OFICIO N° 0794-2018-GRT

Asunto : Opinión de Osinergmin respecto de la Propuesta Definitiva de la Actualización del Plan de Transmisión 2019-2028

Adjunto: Informe Técnico N° 443-2018-GRT

Revisión de la Propuesta Definitiva de la Actualización del Plan de Transmisión (período 2019-2028)

Figura 5.12 HDN y MFI para el año 2024.

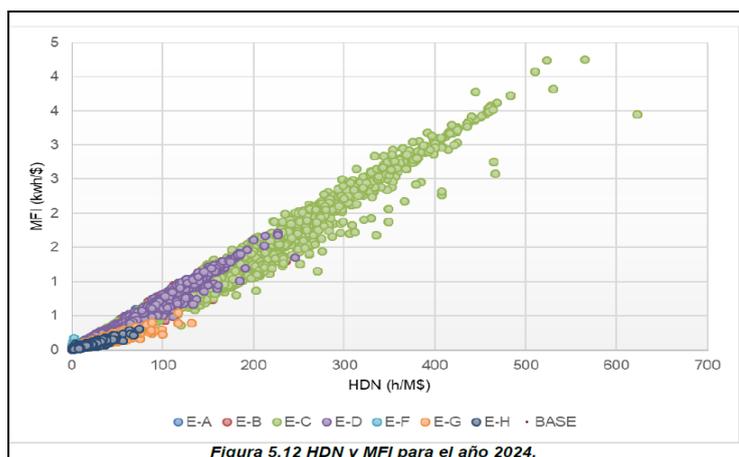
Del análisis de congestión y costos realizado, se observa que el atributo HDN excede a 100 h/M\$ mientras que el atributo MFI no alcanza a 5 kWh/\$, tal como se muestra en la siguiente figura: (extracto del INFORME, folio 203)

Sin embargo, el COES realiza el análisis de Trade-off, lo cual no es coherente con lo manifestado por el mismo COES en el INFORME (folio 203), donde señala que: “según la Norma, se recomienda que el HDN tiene que exceder los 100 h/M\$ y y el MFI tiene que exceder los 15 kwh/\$ para que el plan esté justificado”.
